QUESITO 04

Risposta al quesito 4.a

NUOVA LINEA TORINO LIONE TRATTA NAZIONALE DOCUMENTO DI RISPOSTA ALLE RICHIESTE DEL MATTM					
	RELAZIONE TECNICA	COMMESSA D040	LOTTO 00	CODIFICA R 22 RH	DOCUMENTO SA 04 0X 001	REV. A

Figura 04-2 – Scalo di Orbassano.

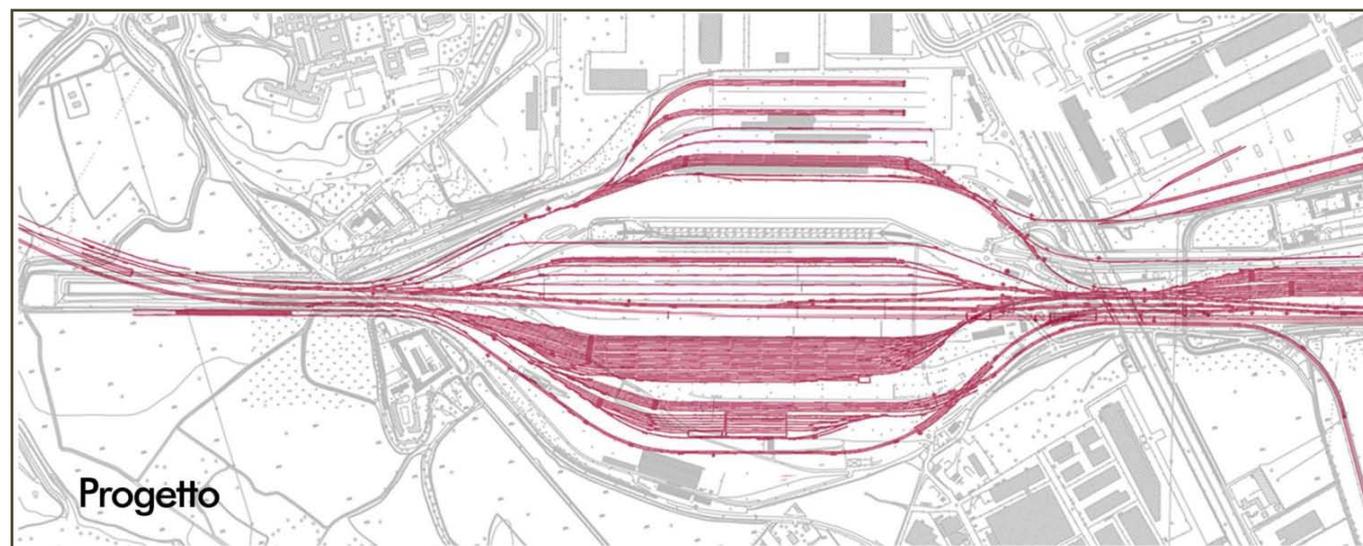
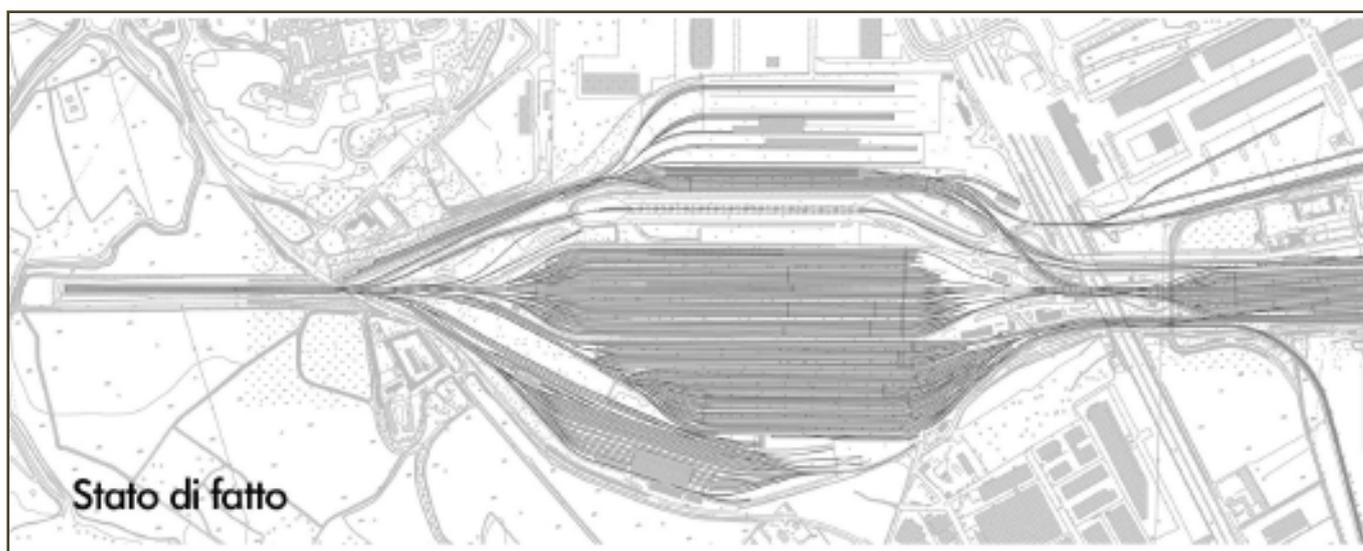
In relazione alla ubicazione di un deposito provvisorio, funzionale per la realizzazione dei convogli di carico in prosecuzione verso i siti di deposito finali, e con riferimento alle ipotesi generali di movimentazione del marino, si richiede di :

- a) Analizzare la possibilità di utilizzare come sistema principale di trasporto del materiale di risulta la linea ferroviaria esistente (ivi compresi tratti dismessi o semi abbandonati), anche prevedendo interventi di recupero e/o manutenzione straordinaria e la possibilità di adattare a cantiere di lavorazione parte dell'area, attualmente sottoutilizzata, dello scalo di Orbassano, di tutti i conferimenti alle cave di deposito.***

Dovendo ricercare un'area disponibile a carattere continuativo, all'interno dello scalo (Figura 04-2), che potesse essere adibita all'introduzione di ulteriori attività di cantiere rispetto a quelle già presenti e quindi, sottraendole ai cantieri limitrofi (ad esempio spostamenti di impianti di prefabbricazione conci o impianto di betonaggio) si è verificato che non sussistevano le condizioni per allargare l'attuale cantiere di Orbassano.
